DĖL PIRKIMO DOKUMENTŲ PAAIŠKINIMO IR PATIKSLINIMO_1

Akcinė bendrovė „Via Lietuva“ (toliau – perkančioji organizacija) vykdo viešojo pirkimo „Valstybinės reikšmės rajoninio kelio Nr. 5212 Pilaitė–Čekoniškės–Sudervė ruožo nuo 4,143 iki 6,303 km kapitalinis remontas“ (Pirkimo ID 4604179), atliekamo atviro konkurso būdu, procedūras ir, atsakydama į tiekėjų klausimus*, teikia pirkimo dokumentų paaiškinimus/patikslinimus.

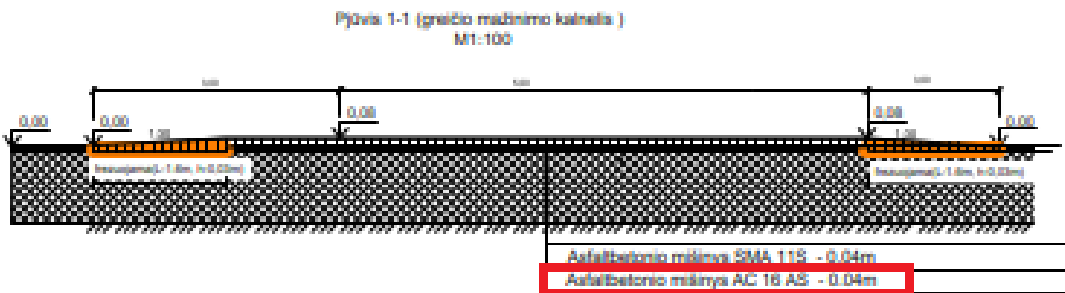
Konkursui pateikto darbų kiekių žiniaraščio DKŽ_1 (excel byla „16 priedas_DKŽ ir santrauka_5212 kelias“) skyrių „3. Dangos konstrukcijos įrengimas (I dangos konstrukcijos variantas)“ ir „3. Dangos konstrukcijos įrengimas (II dangos konstrukcijos variantas)“ poz. 3.6 numatytas darbas „Asfalto dangos apatinio sluoksnis iš mišinio AC 16 AS įrengimas – 0,06 m, poz. 3.7 darbas „Asfalto dangos apatinio sluoksnis iš mišinio AC 22 AS įrengimas – 0,08 “. Prašome patikslinti ar asfalto mišinyje AC 16 AS turės būti naudojamas bitumas PMB 45/80-65 (kaip prioritetinis) kaip nurodoma JT ASFALTAS 25 normatyviniame dokumente? Prašome Jūsų darbų kiekių žiniaraštyje nurodyti bitumą atitinkamo darbo pavadinime (aprašyme) (poz.3.5.).

3. Dangos konstrukcijos įrengimas (I dangos konstrukcijos variantas)	3.6	Asfalto dangos apatinio sluoksnis iš mišinio AC 16 AS įrengimas – 0,06 m;	m2	9230,00
3. Dangos konstrukcijos įrengimas (I dangos konstrukcijos variantas)	3.7	Asfalto dangos apatinio sluoksnis iš mišinio AC 22 AS įrengimas – 0,08 m;	m2	5366,00
3. Dangos konstrukcijos įrengimas (II dangos konstrukcijos variantas)	3.6	Asfalto dangos apatinio sluoksnis iš mišinio AC 16 AS įrengimas – 0,06 m;	m2	9230,00
3. Dangos konstrukcijos įrengimas (II dangos konstrukcijos variantas)	3.7	Asfalto dangos apatinio sluoksnis iš mišinio AC 22 AS įrengimas – 0,08 m;	m2	5366,00

Rišiklis, rūšis ir markė aprašyti Susisiekimo dalies techninėse specifikacijose. AC 16 AS ir AC 22 AS Galimi šie bitumai: PMB 25/55-60 50/70; (PMB 45/80-55); (PMB 10/40-65) (35/50).

Ištrauka iš projekto Susisiekimo dalies brėžinio „Greičio palaikymo kalnelių įrengimas 21130-00-TDP-SD.B-09“:

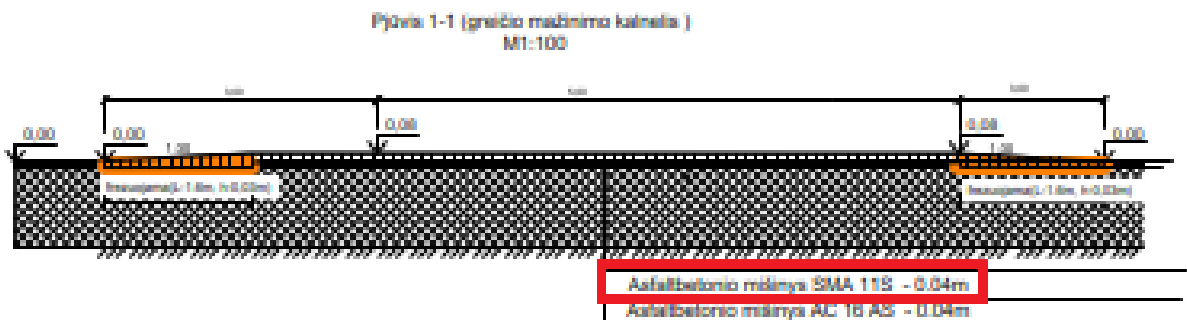
Konkursui pateikto darbų kiekių žiniaraščio DKŽ_1 (excel byla „16 priedas_DKŽ ir santrauka_5212 kelias“) skyriaus „4. Greitį ribojantys kalneliai ir iškilii sankryža“ poz. 4.5 nurodomas sluoksnio iš mišinio AC 11 VN h-0,04m įrengimas, tačiau projekto brėžiniuose nurodomas SMA 11 S mišinys. Prašome Jūsų patikslinti koks mišinys turės būti naudojamas viršutiniame asfalto sluoksnyje rengiant greitį ribojančius kalnelius, iškilias sankryžas ir jei reikia patikslinkite mišinį žiniaraštyje darbų aprašyme bei nurodykite bitumą mišinyje.

Turi būti naudojamas mišinys SMA 11 S, pridedamas atnaujintas DKŽ.

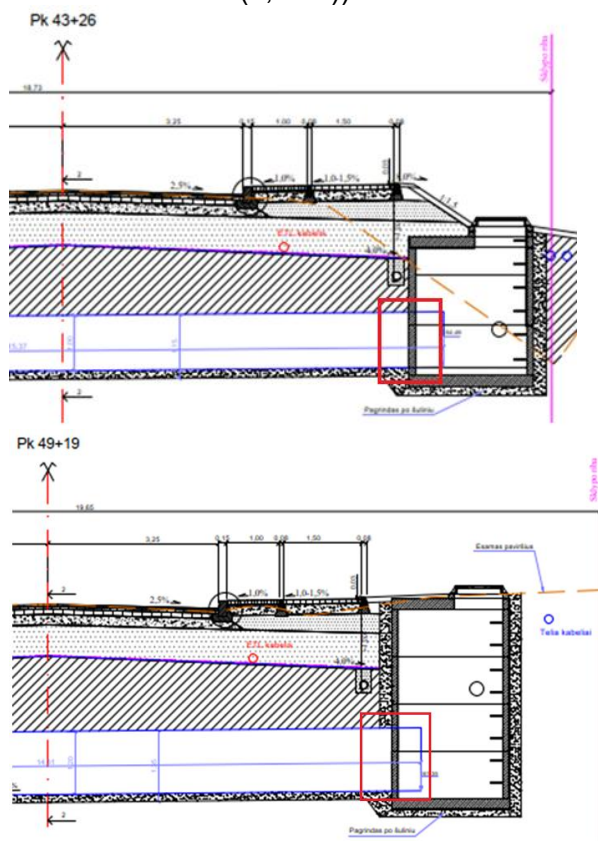
Konkursui pateikto darbų kiekių žiniaraščio DKŽ_1 (excel byla „16 priedas_DKŽ ir santrauka_5212 kelias“) skyriaus „10. Visuomeninio transporto aikštelių įrengimas“ poz. 10.3, 10.4, 10.5 numatyta trinkelio dangos įrengimas su skaldos pagrindo sl. ir 3cm pasluoksniu iš smulkiosios mineralinė medžiagos, tačiau skyriuje nėra numatyta apsauginio šalčiui atsparaus/šalčiui nejautrių medžiagų sluoksnio įrengimo. Prašome Jūsų patikslinti ar šio sluoksnio įrengimas jau numatytas kažkuriame kitame žiniaraščio skyriuje (kuriame)? Jei reikia papildykite skyrių AŠAS/ŠNS įrengimo darbais ir kiekiais.

Pridedamas perskaiciuotų kiekių žiniaraštis (10.15 skyrius).

Pjūvis 1-1

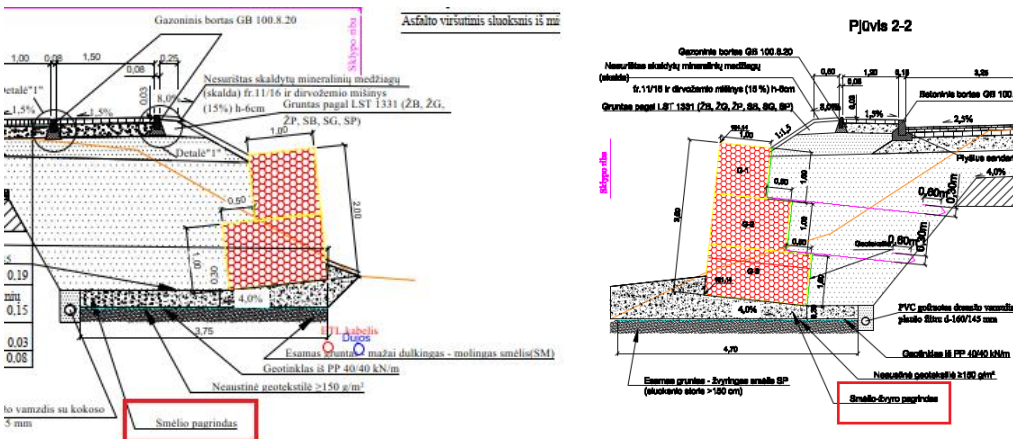
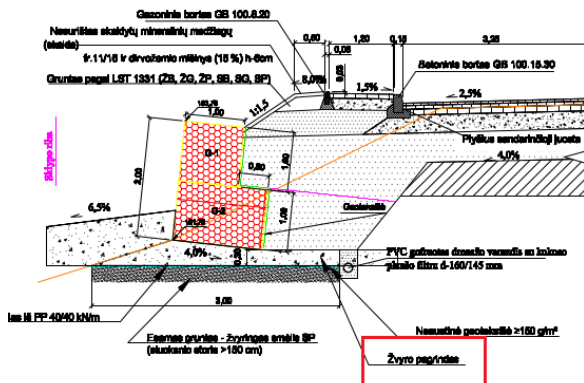
Projekto Susisiekimo ir Konstrukcinės dalies gabionų įrengimo brėžiniuose yra parodyta pagrindų įrengimas iš smėlio, smėlio-žvyro mišinio, žvyro po gabionais. Prašome Jūsų patikslinti – kurio žiniaraščio kuriose eilutėse yra įvertinti šių pagrindų įrengimo darbai ir kiekiai? Prašome taip pat patikslinti iš ko rengti pagrindus – iš smėlio, smėlio-žvyro mišinių ar iš žvyro, nes brėžiniuose nurodoma skirtingai?

Pagrindai rengiami iš smėlio-žvyro mišinio. Pridedamas patikslintas brėžinys „Gabionų įrengimo schemos, pjūviai ir žiniaraščiai“, dok. žymuo 21130-00-TDP-SK.B-02.

Pjūvis 2-2

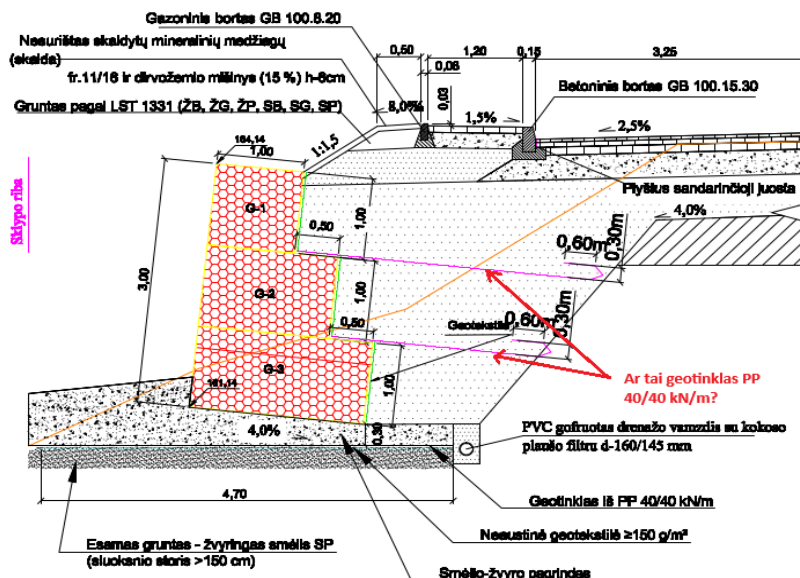
Projekto Konstrukcinės dalies gabionų įrengimo brėžiniuose nubraižytos violetinės linijos (parodyta rodyklėmis). Prašome Jūsų patikslinti ar tai rengiamas geotinklas PP 40/40 kN/m?

Patiksliname, geotinklas iš PP, 40/40 kN/m. Pridedami patikslintas brėžinys „Gabionų įrengimo schemos, pjūviai ir žiniaraščiai“, dok. Žymuo 21130-00-TDP-SK.B-02.

Pav. 1

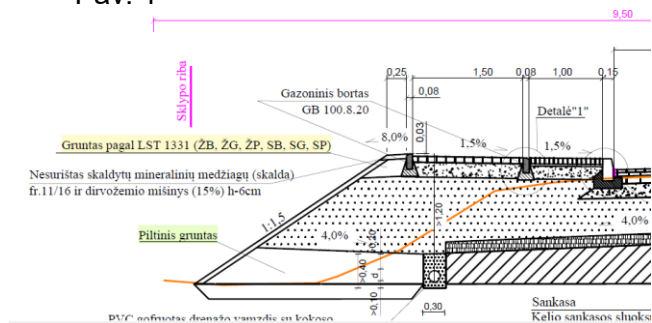
Susisiekimo dalies skersinių profilių brėžiniuose yra nurodyta, kad dalyje ruožų rengiamas piltinio grunto sluoksnis (žr. Pav. Nr.1, pažymėta žaliai). Prašome patikslinti, kurioje darbų kiekių žiniaraščio pozicijoje yra numatyti šie darbai?

Taip pat prašome patikslinti, koks kelkraščių iš skaldažolės sluoksnio storis turi būti įrengtas, kadangi skersinių pjūvių brėžiniuose h-6 cm, o darbų kiekių žiniaraščio 3.9 (I var.), 3.9 (II var.), 5.3 pozicijose sluoksnio storis nurodytas h-16 cm

Piltinio grunto darbai numatyti 2.10 pozicijoje (darbai sąvartoje).

Skaldažolės storis turi būti h-6 cm. 3.9 ir 5.3 pozicijos pataisytos, pridedame atnaujintą DKŽ.
